# RIQUALIFICAZIONE DEI COLLEGAMENTI VIARI TRA IL CASELLO DELL' AUTOSTRADA A31 DI THIENE E LA S.P. NUOVA GASPARONA

## PROGETTO DEFINITIVO

**INTEGRAZIONI - QUADRO PROGRAMMATICO  
RELAZIONE**

Richiesta integrazioni Commissione VIA della Provincia di  
Vicenza relative a Verifica di Assoggettabilità a V.I.A., progetto  
di Riqualificazione dei collegamenti viari tra il casello A31 di  
Thiene e la SP Nuova Gasparona.

*Estratti dalla Planimetria di Progetto: a sinistra l'interferenza con via Campazzi e a destra via del Terziario. In arancione sono evidenziate le piste ciclabili di progetto.*

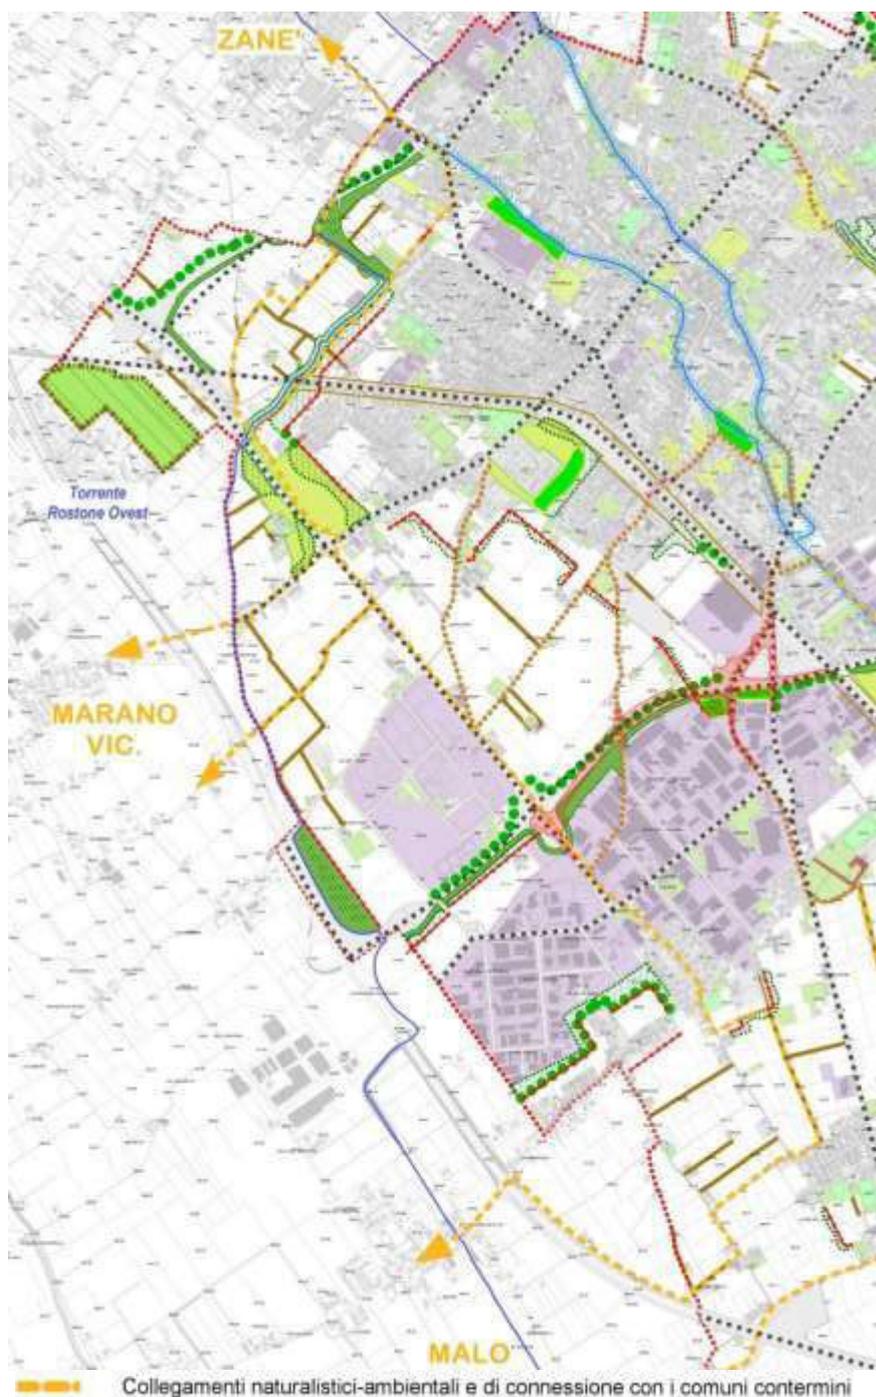
In particolare, ad interessare il sedime di intervento dell'infrastruttura, si rilevano due percorsi, in corrispondenza rispettivamente di via Campazzi, che collega l'area residenziale posta a sud dell'abitato di Thiene con l'area industriale-produttiva, e via del Terziario, che collega l'abitato a ridosso della rotatoria posta tra via Valsugana, via Guglielmo Marconi, via Masere e la SP 349 con la zona industriale-produttiva a sud della linea ferroviaria.

**In corrispondenza di ciascuno dei collegamenti dedicati alla viabilità minore riportati dal P.A.T. ed interferenti con la nuova opera infrastrutturale, il progetto prevede la realizzazione di una pista ciclabile.**

Le piste ciclabili comprese nel progetto sono dunque collocate, rispettivamente, una lungo l'attuale via Campazzi (in coerenza con la direttrice indicata dal P.A.T.), l'altra con tracciato che parte da via del Terziario (nei pressi dell'area produttiva), raggiunge la rotatoria esistente posta a sud del Centro Commerciale Carrefour e successivamente percorre parallelamente, in sede propria, via Martiri di Marcinelle, fino ad arrivare a ridosso di via Marconi. Nelle immagini seguenti sono evidenziati le suddette piste ciclabili previste dal progetto.

Estratto dalla "Carta delle Invarianti" del P.A.T. di Thiene. In rosso è rappresentata l'impronta della nuova opera.

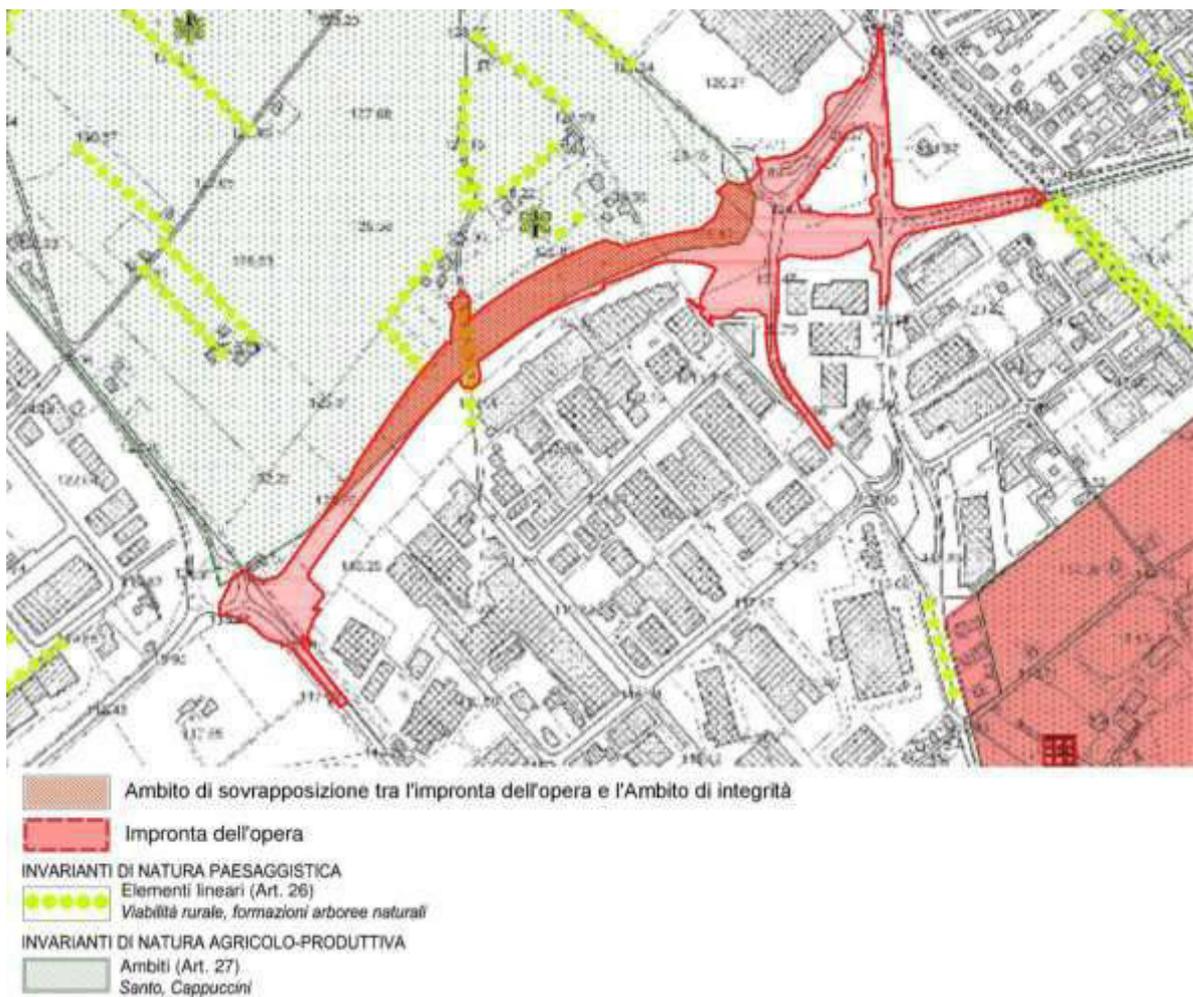
In riferimento alla Tavola n. 2 del P.A.T. "Carta delle Invarianti", l'impronta dell'opera di progetto interessa un'area identificata quale "invariante di natura agricola-produttiva" per gli ambiti delle località di Santo e Cappuccini (art. 27 delle N.A.). Il P.A.T. rinvia al Piano degli Interventi il compito di stabilire la disciplina relativa alle opere ammissibili finalizzate allo sviluppo delle aziende agricole presenti in tali contesti territoriali. Il P.A.T. prescrive, comunque, che per quanto concerne gli interventi la cui disciplina non è demandata al P.I., siano ammesse trasformazioni esclusivamente con finalità di conservazione, valorizzazione e tutela. In merito a tale tematica, l'inserimento della nuova strada non risulta coerente con gli interventi ammissibili dal Piano, a causa della sovrapposizione parziale del sedime della stessa con i suddetti ambiti di invariante agricola-produttiva. Pertanto, si rende necessaria la modifica dell'areale di invariante posto a nord, allo scopo di adeguare le grafie urbanistiche e renderle compatibili con il progetto. Al riguardo, inoltre, si evidenzia che la sopradetta difformità grafica è stata indotta dalla curvatura più ampia, rispetto a quanto considerato nella pianificazione comunale, che l'asse della nuova strada ha dovuto assumere per corrispondere ai requisiti normativi prescritti per tali infrastrutture, non già quindi perché si tratti di un'opera non prevista dalla strumentazione urbanistica.

La tavola delle invarianti, altresì, evidenzia elementi areali, lineari e puntuali con caratteri specifici e di unicità dei luoghi, necessitanti di particolare tutela. Uno di tali elementi lineari è segnalato in via Campazzi ed è costituito da un filare arboreo (art. 26 delle N.T.A.), mentre altre strutture analoghe risultano prossime all'area d'intervento, seppure non interferite dall'opera in progetto.

**Si registra però, in particolare per la struttura lineare arborea che interferisce con la nuova strada, un elemento di contraddizione puntuale, in quanto, lo stesso P.A.T., nella "Carta delle Trasformabilità", come già evidenziato al precedente punto 1.2.1, prevede palesemente la presenza dell'infrastruttura stradale di progetto e, quindi, conseguentemente il conflitto con la struttura lineare arborea di cui sopra.**

**In conclusione, si ritiene che, la nuova infrastruttura di progetto, pur intercettando la formazione lineare arborea lineare di via Campazzi, non ne comprometterà percezione e sopravvivenza, in quanto interesserà la porzione più diradata della stessa, laddove la continuità arborea è da tempo compromessa, che comunque si contrasterà anche mediante la collocazione di nuovi esemplari in filare sulle rampe del manufatto di attraversamento della nuova strada, come meglio specificato nella documentazione integrativa riguardante la tematica delle mitigazioni vegetali di cui al punto 7 del quadro sinottico e alla quale si rimanda per le necessarie precisazioni al riguardo.**

Estratto dalla *"Carta delle Trasformabilità"* del P.A.T. di Thiene e della legenda. La campitura bordata di colore rosso rappresenta l'impronta dell'opera in progetto.

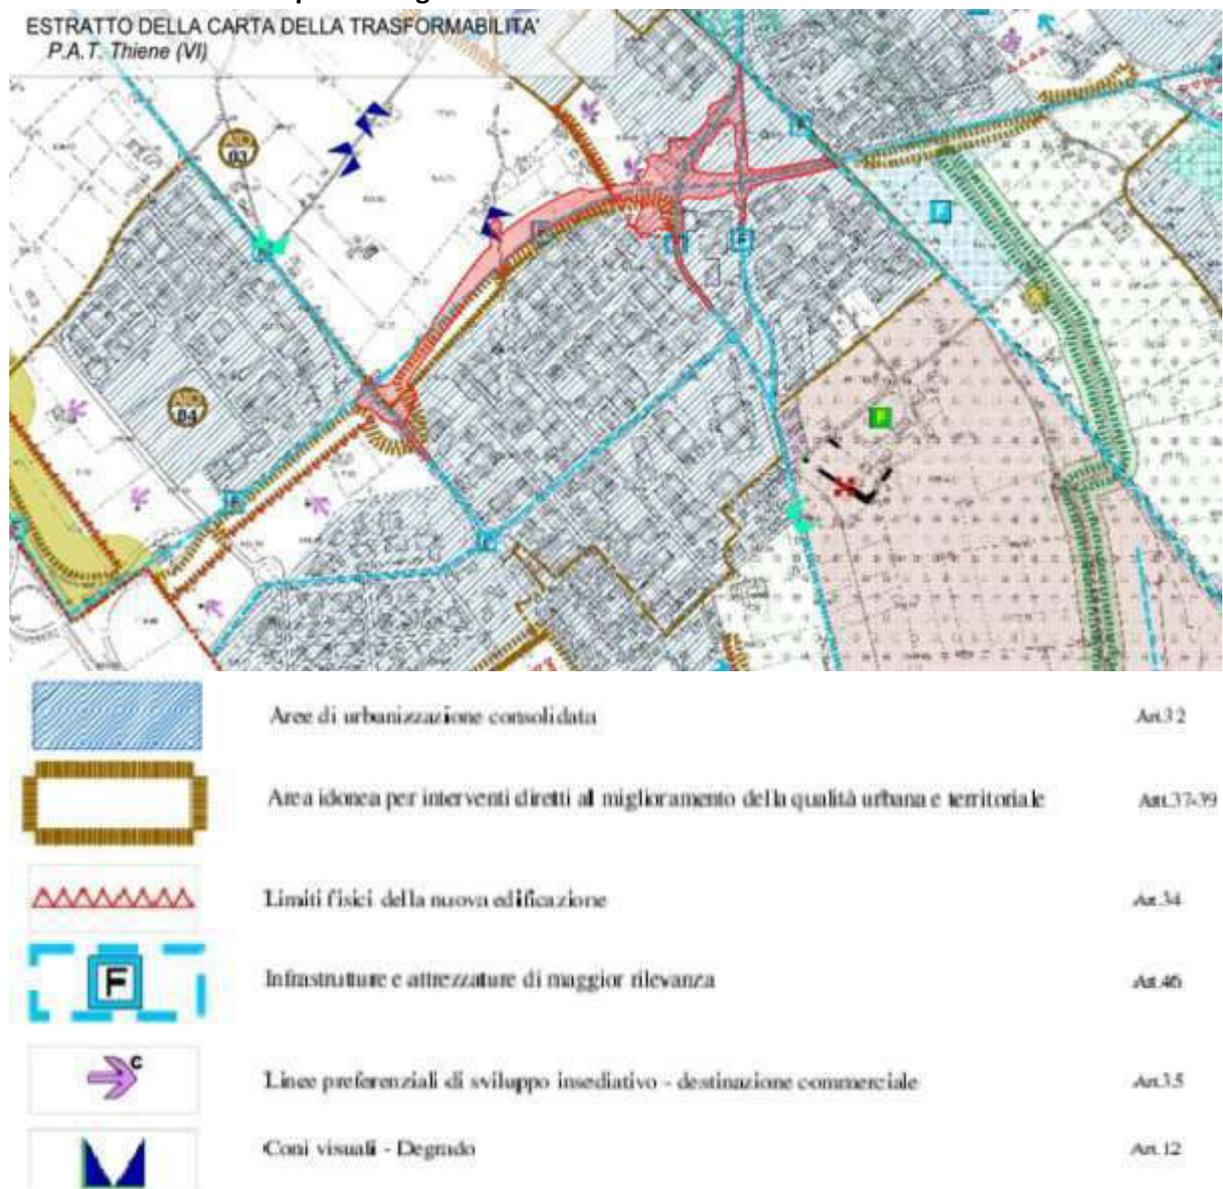
La "Carta delle Trasformabilità" indica che l'intervento è inserito in una fascia di territorio compresa tra gli Ambiti Territoriali Omogenei n. 3 e 4, rispettivamente ATO - Centro abitato sud ed est e ATO - Produttivo e commerciale. Più precisamente, ricade parzialmente in un'"area di urbanizzazione consolidata" (art. 32 delle N.A. del P.A.T.). Per tali aree il P.A.T. rinvia al P.I. il compito di definire i parametri urbanistici da adottare in coerenza con gli obiettivi e gli indirizzi stabiliti dal P.A.T. stesso. Il tracciato inoltre ricade parzialmente in aree identificate come idonee "... per interventi di miglioramento della qualità urbana e territoriale" (artt. 37-39 delle N.A. del P.A.T.). La disciplina definita dal P.A.T. per tali aree è stata già approfondita nel presente documento con le integrazioni articolate nei precedenti paragrafi: 1.2.1, integrazione n. 1, lett. b); 1.2.2, integrazione n. 1, lett. c); integrazione n. 1, lett. d), alle quali si rimanda anche per il presente argomento.

Nella parte a ovest, rispetto al Centro Commerciale Carrefour, in corrispondenza dei nuovi collegamenti viari di progetto, tra via del Terziario e la rotatoria esistente del Centro Commerciale, è riportata una grafia indicante i *"Limiti fisici della nuova edificazione"* (art. 34 delle N. A.), nonché le *"linee preferenziali di sviluppo insediativo-destinazione commerciale"* (art. 35 delle N.A.).

**Tali indicazioni, seppur interferendo con l'opera di progetto, sono comunque fatte salve, essendo la nuova infrastruttura parte integrante del P.A.T. medesimo.**
